**国立研究開発法人日本原子力研究開発機構  
大洗研究所(北地区)原子炉設置変更許可申請  
[HTTR(高温工学試験研究炉)原子炉施設の変更]  
に関する審査の概要**

**原子力規制庁**

図 基準地震動Ss-Dと標準応答スペクトルの比較

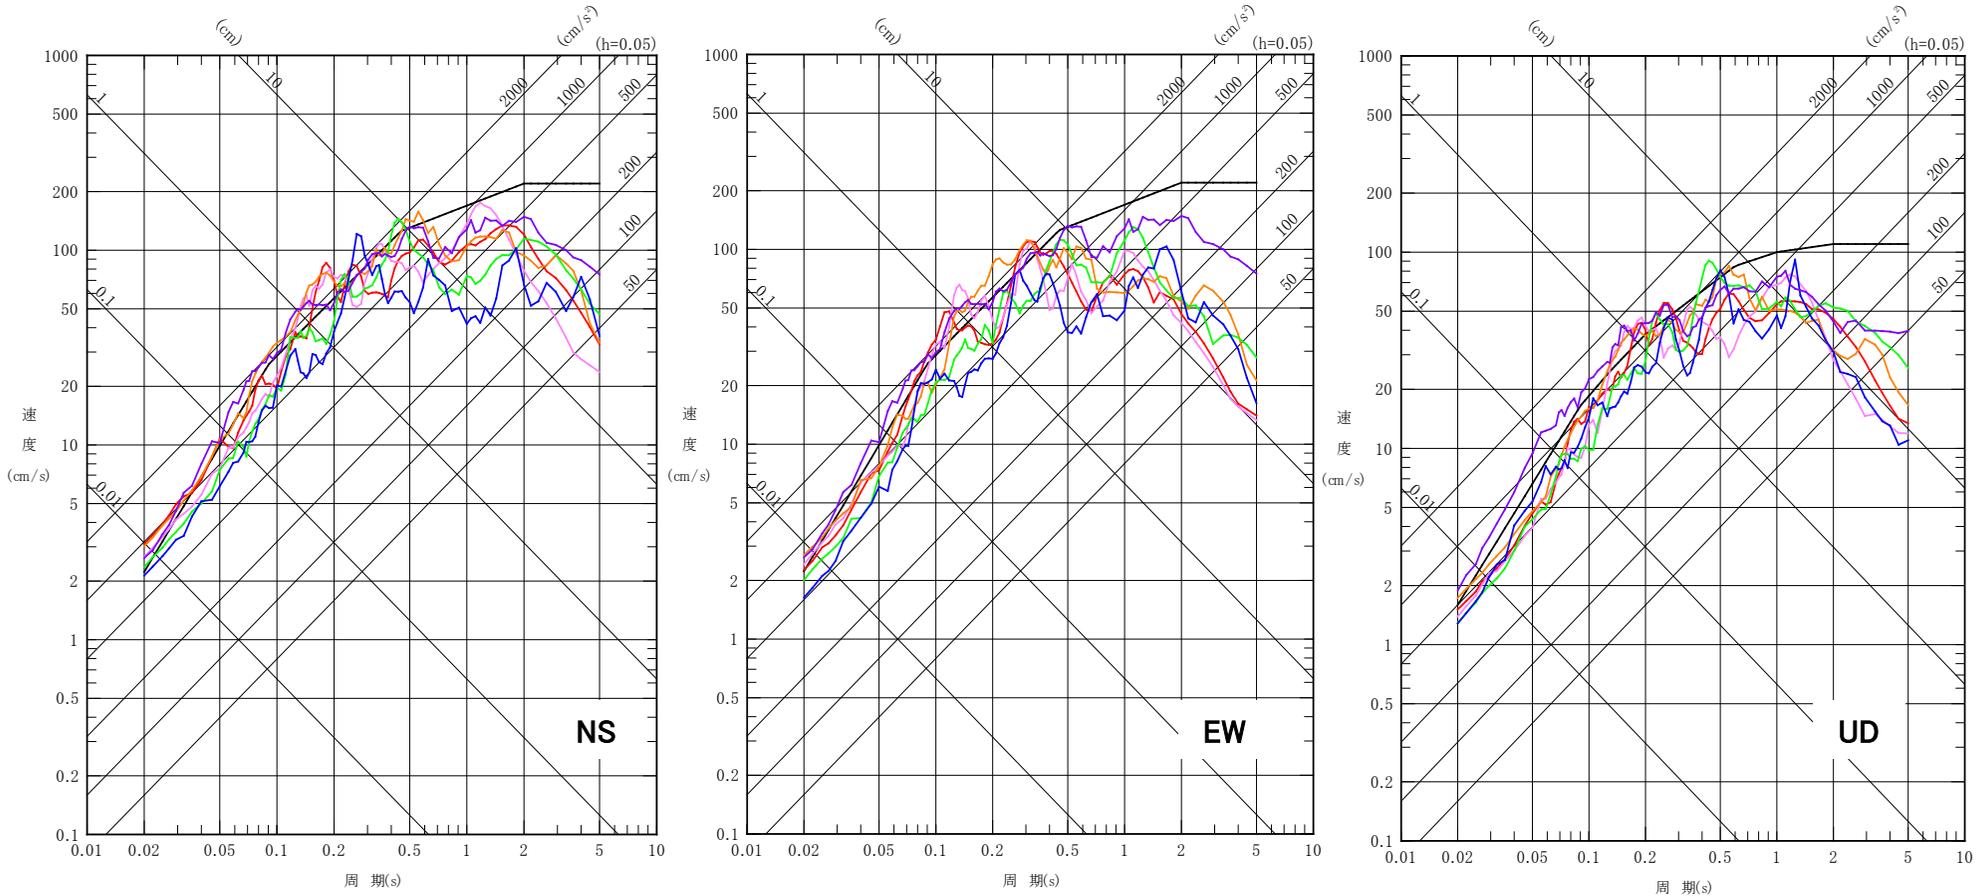
- 標準応答スペクトルに基づく地震動評価結果が一部周期帯でSs-Dを上回るため、基準地震動Ss-6として策定していることを確認。

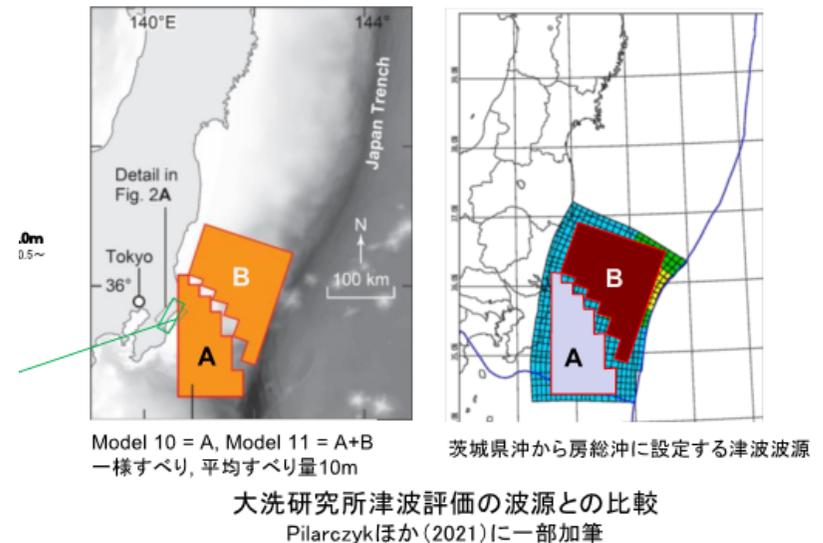
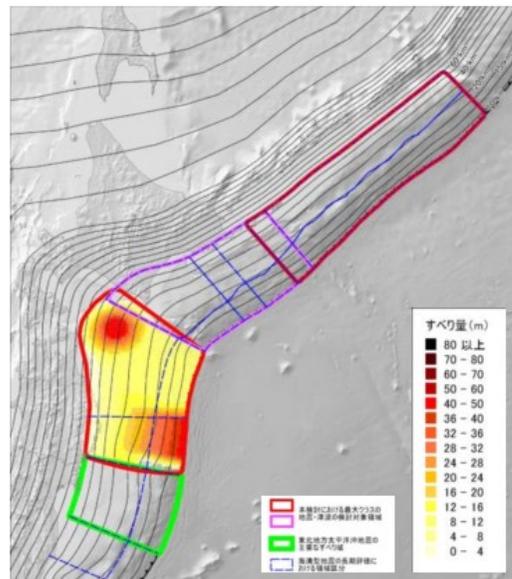
- 国立研究開発法人産業技術総合研究所（2021）等によれば、千葉県九十九里浜地域における津波堆積物調査から、歴史記録にない津波の痕跡が確認されたとしている。
- 津波堆積物は二層の砂層で、うち一方は約1,000年前（西暦800～1,300年）に堆積しており、未知の津波によるとされている。
- 国立研究開発法人産業技術総合研究所（2021）では、この堆積物の分布を再現する津波シミュレーションによりM8クラスの地震が房総半島沖で発生したことが明らかになり、房総半島沖に沈むフィリピン海プレートと太平洋プレートの境界も津波の波源として注意が必要とされている。
- また、津波堆積物位置までの浸水域を再現する茨城県沖から房総沖の波源モデルが設定されるとともに、当該波源モデルによる評価結果（津波高さ）として、敷地前面海岸においてT. P. +約6.4mが示されている。

大洗研究所の敷地周辺では新たな津波堆積物は確認されていない。  
大洗研究開発センター（HTTR）津波評価について（補足説明資料）（平成29年11月24日（令和元年11月12日 改2））  
1.1 (3)津波堆積物に関する文献調査 参照

- 既許可申請書では、より規模の大きいプレート間地震によるMw8.7の特性化波源モデル（茨城県沖から房総沖に想定する津波）を設定しており、その評価結果は、敷地前面海岸においてT. P. +16.9mであり、国立研究開発法人産業技術総合研究所等による知見を踏まえた津波高さを上回ることから、既許可申請書における施設への津波の遡上評価に用いたT. P. +30mには到達しないとする津波評価を変更する必要がないことを確認。

日本海溝・千島海溝沿いの最大クラスの津波による浸水想定 (内閣府 (2020、2022) に一部加筆)

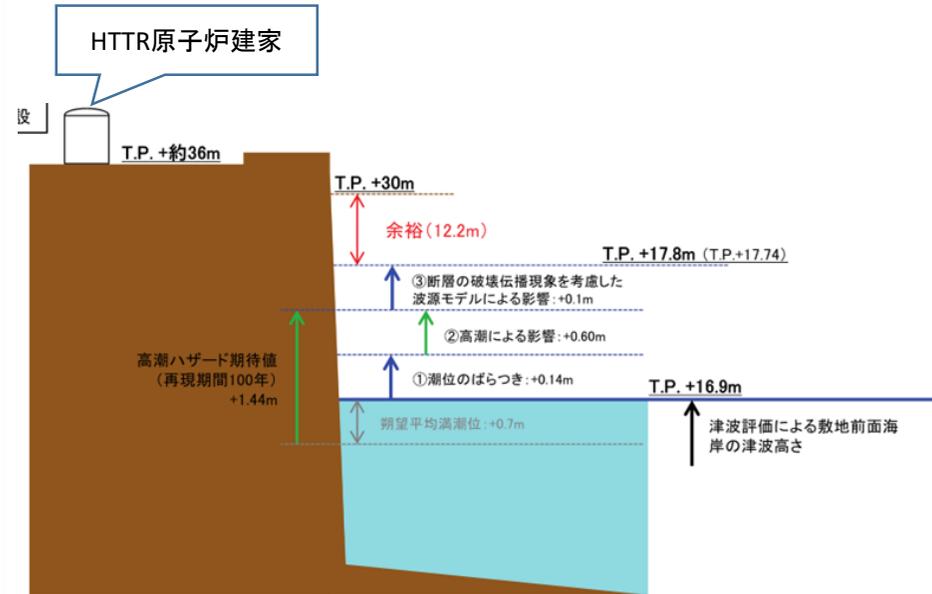
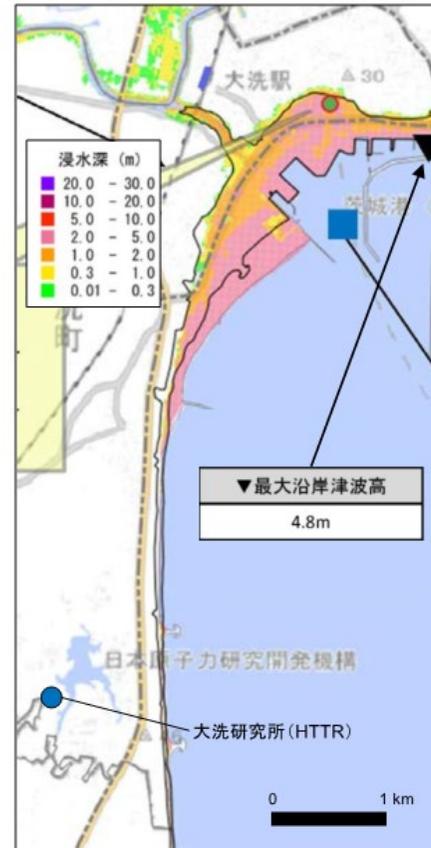
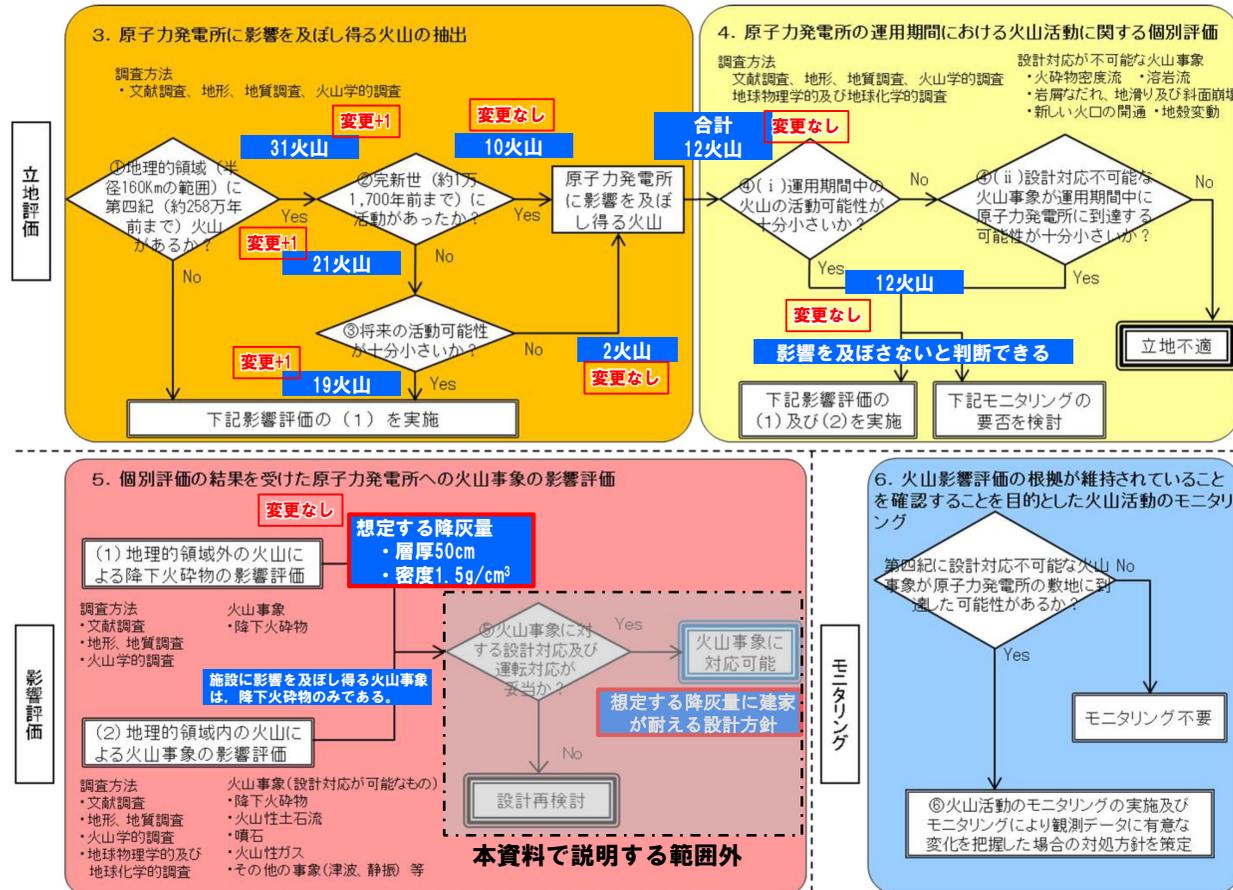
- 内閣府（2020）及び内閣府（2022）では、千島海溝から日本海溝の北部の領域において、過去6千年間の津波堆積物から想定されるMw9クラスの津波断層モデルを想定し、津波高さ、浸水地域の推計を行っており、HTTR敷地周辺の津波高さを約5mとしている。

<審査結果の概要> 既許可申請書では、プレート間地震を踏まえた茨城県沖から房総沖に想定する津波による最大津波高さをT.P. +16.9mとしており、これらの知見による敷地周辺の津波高さ約5mを上回ることから、既許可申請書における施設への津波の遡上評価に用いたT.P. +30mには到達しないとする津波評価を変更する必要がないことを確認。
